## 工程量清单编制说明

一、项目名称：达布察克路北侧绿化提升改造工程（苏里格街西侧）。

七、设计院问题回复：

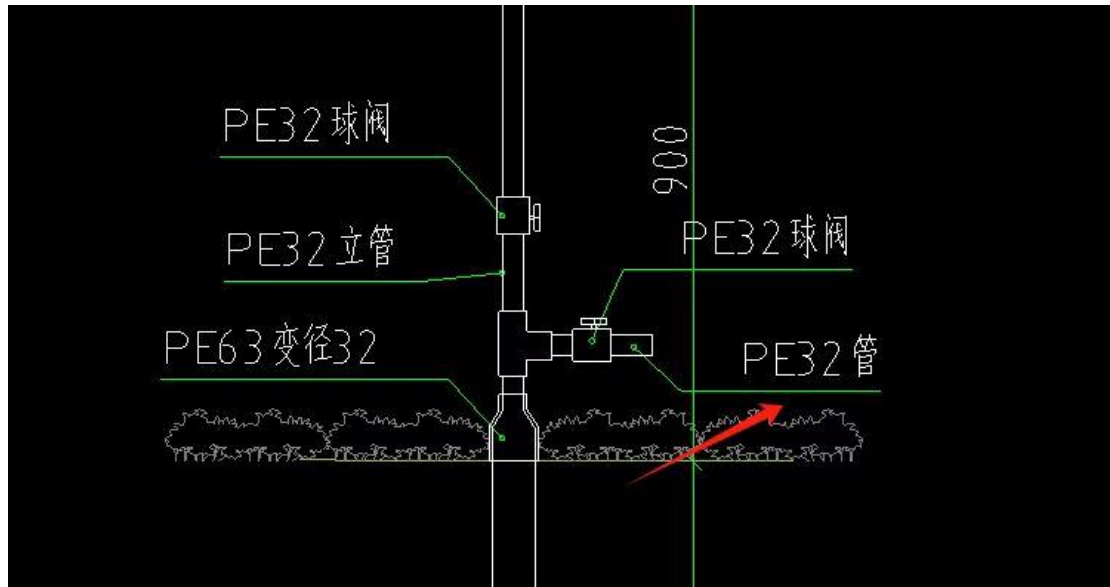
1. 手动控制阀是否为闸阀，阀门材质是什么？连接方式是什么？

2. 喷头为什么材质？PE 管道连接方式为粘接？

3. 喷头旁通管考虑多长？

设计回复：球阀，PE，阀门全部为热熔连接，无法兰

设计回复：PE；热熔连接

设计回复：考虑 20 公分

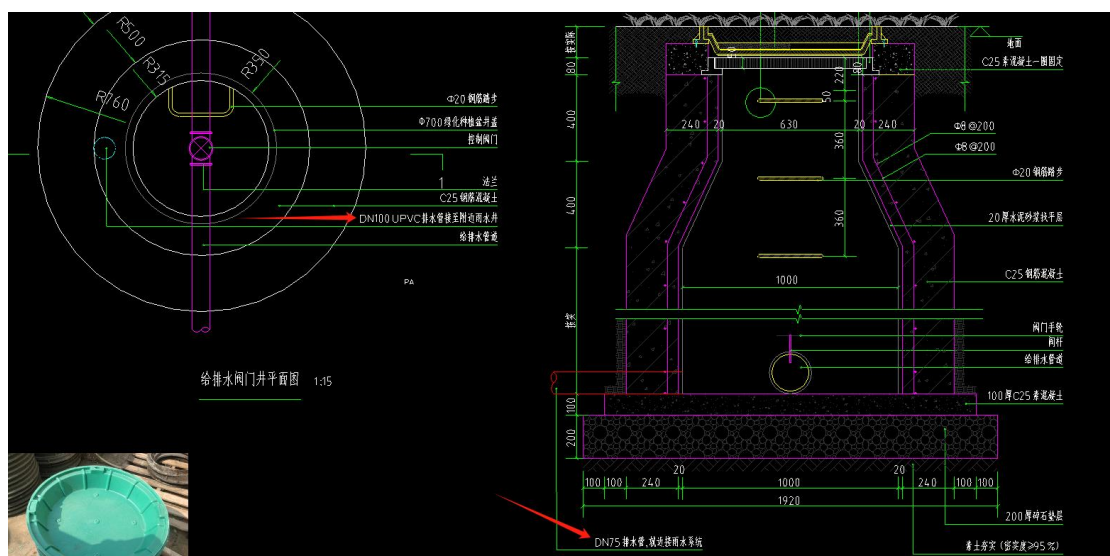
4. 井室平面图内有 UPVC 排水管，平面图内无，本次是否需要做排水  
管？如做，管规格有两个，按什么规格考虑？长度为多少？连接方式  
是什么？

5. 设计说明图示部分泄水阀门及泄水井如何考虑？

设计回复：做排水管，75UPVC, 估上 30 米，胶圈连接。

设计回复：在原有检查井内每个井考虑一个 pe 材质热熔连接的泄水阀即可，其余不考虑。
